PARCO LOCALE DI INTERESSE SOVRACOMUNALE DELLA COLLINA DI SAN COLOMBANO

Progetto per la partecipazione al bando di assegnazione di contributi regionali in attuazione alla deliberazione di Giunta regionale n. IX/1922 «Approvazione del piano prioritari di conservazione per alcune specie di anfibi e rettili di interesse conservazionistico di cui all'azione a14 del progetto LIFE GESTIRE2020 e approvazione dei criteri per l'assegnazione di contributi regionali per l'attuazione del piano»

A. RELAZIONE TECNICA ILLUSTRATIVA

VARIANTE _ rev.01_ ottobre 2020

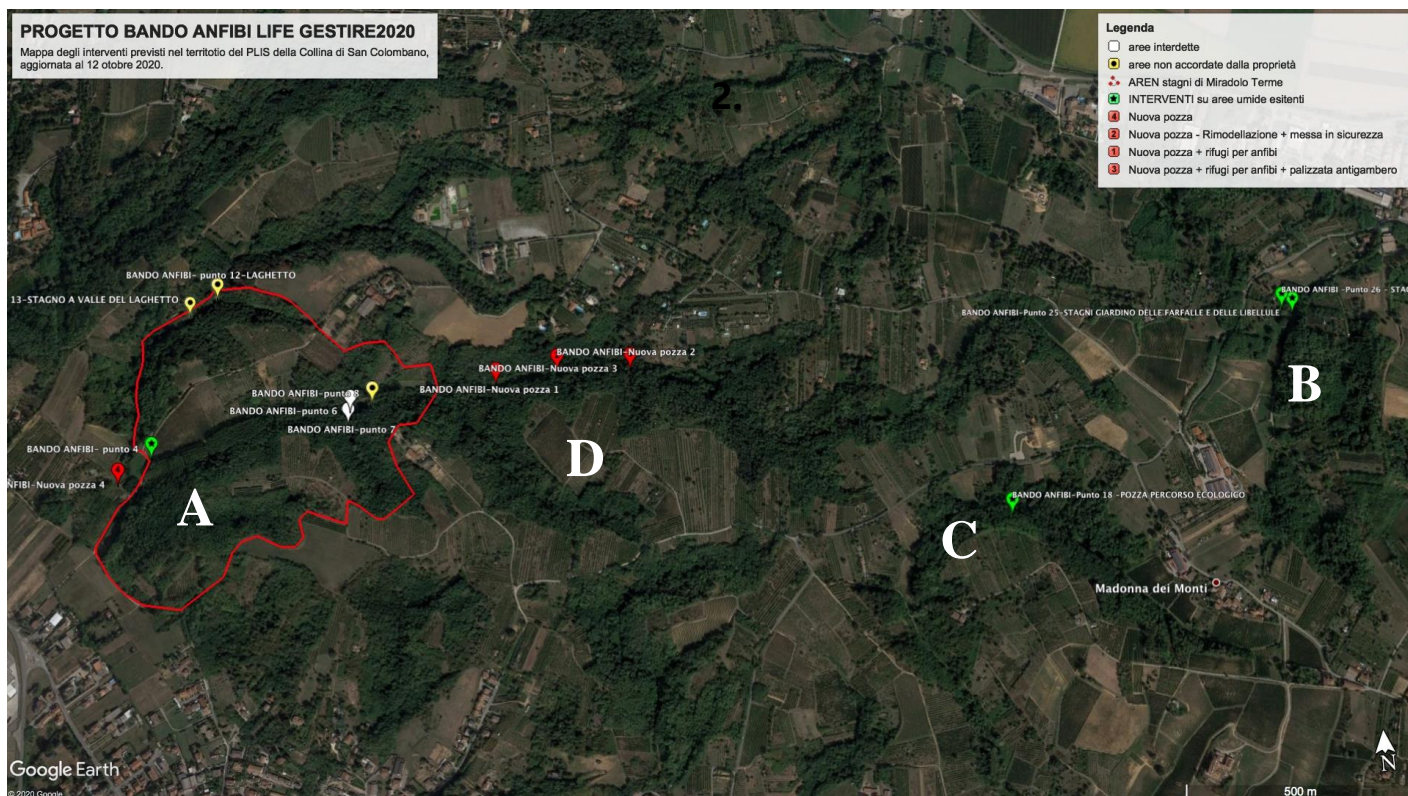
E' stato necessario apportare delle varianti al progetto presentato nell'ottobre 2019 a causa della mancata disponibilità di alcuni siti nei tempi utili per la realizzazione delle opere.

Tali varianti interessano esclusivamente le aree:

- **A. Pozze e stagni in perimetro ARER - Miradolo Terme**
- **D. Nuove pozze limitrofe zona ARER in territorio di Miradolo Terme.**
